Projet d'agrandissement du lieu d'enfouissement technique de Mont-Laurier par la Régie intermunicipale des déchets de la Lièvre

Étape de recevabilité et de réponses aux questions du
ministère

Troisième série de questions et commentaires (QC3-1
à QC3- 23)

Juillet 2024
16-02102252.001-0200-EN-R-0300-00

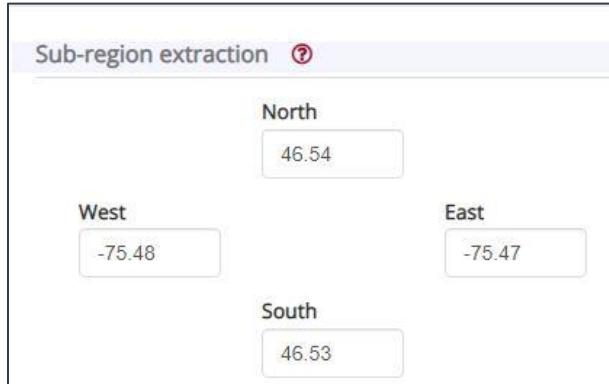
QC3-11 Concernant la couverture nuageuse de l'échantillon météorologique, le rapport de modélisation mentionne que les données de plafond nuageux, de fraction nuageuse et de fraction nuageuse opaque utilisées ont été extraites des réanalyses ERA5. L'initiateur doit préciser les variables ERA5 utilisées à ces fins, le traitement réalisé le cas échéant ainsi que les coordonnées du point de grille sélectionné.

Les paramètres extraits de ERA5 sont :

- Hauteur de plafond nuageux (« Ceiling » 071);
- Opacité des nuages (« Total cloud opacity » 081);
- Couverture nuageuse (« Total cloud amount » 082).

Ces variables ont été obtenues pour les coordonnées suivantes correspondant à la région du projet (capture d'écran prise lors de l'extraction des données) :

Annexe QC3-2

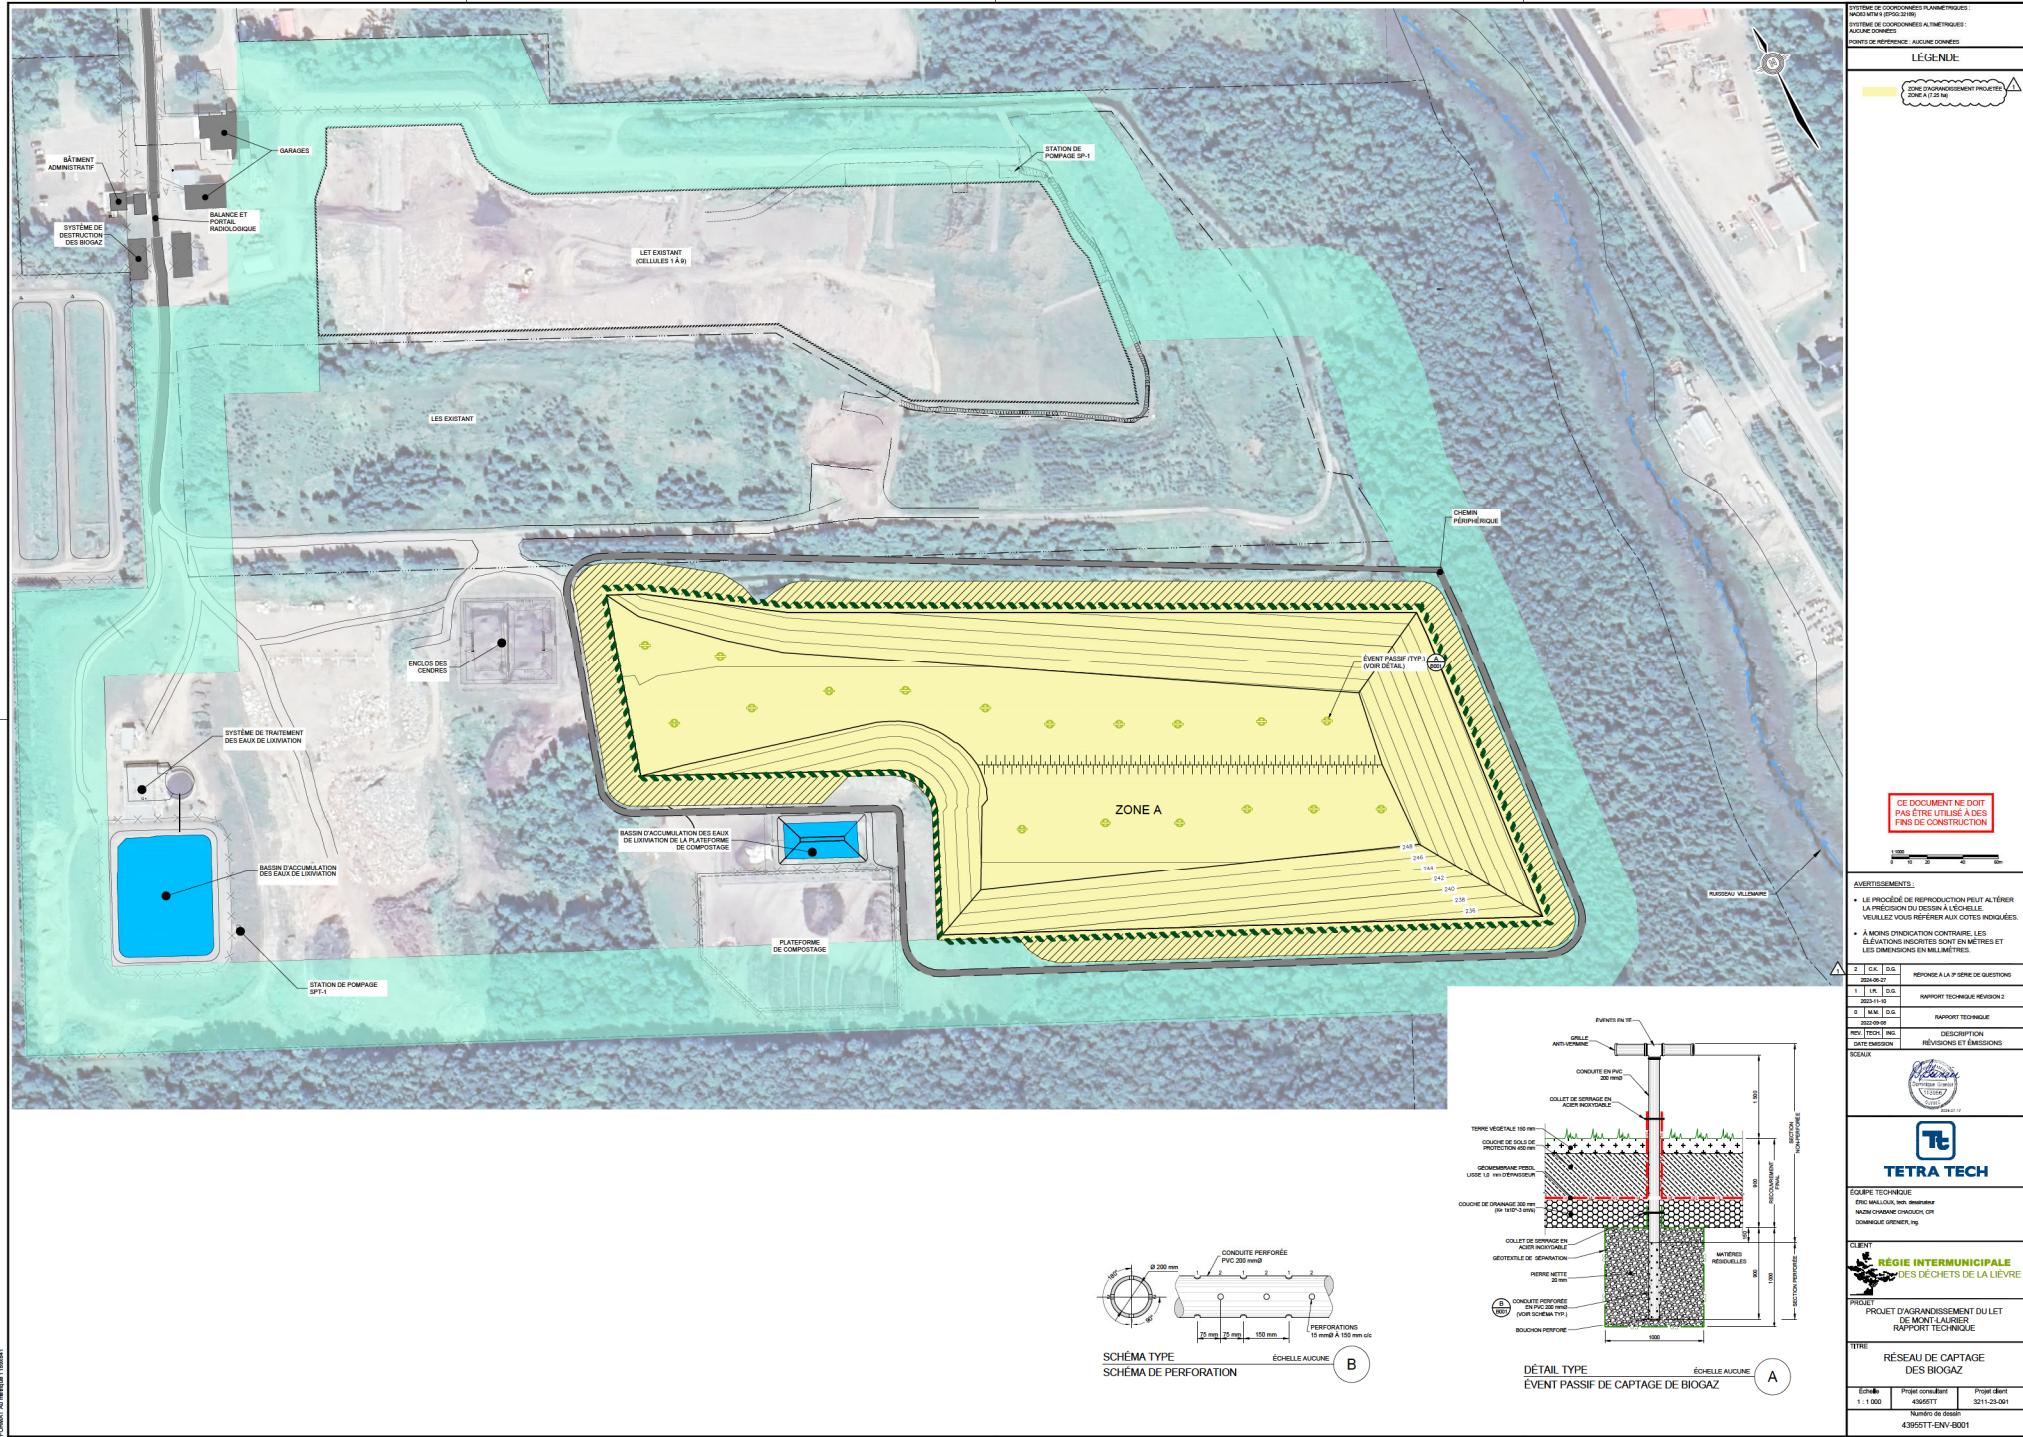
Toutefois, dans les plans joints au même document (Annexe A), on semble indiquer que la superficie de la zone d'agrandissement projetée serait plutôt de 9,29 ha (92 900 m²). Dans un tel cas, le nombre d'événements prévus ne suffirait plus. L'initiateur doit préciser la surface totale réelle de la zone d'agrandissement.

La valeur de 92 900 m² était erronée, la superficie correcte est bien 72 525 m², cette valeur a été vérifiée sur les plans. Le plan 43955TT-ENV-B001 a été révisé et est inclus à l'Annexe QC3-2 (**Annexe B** du présent document).
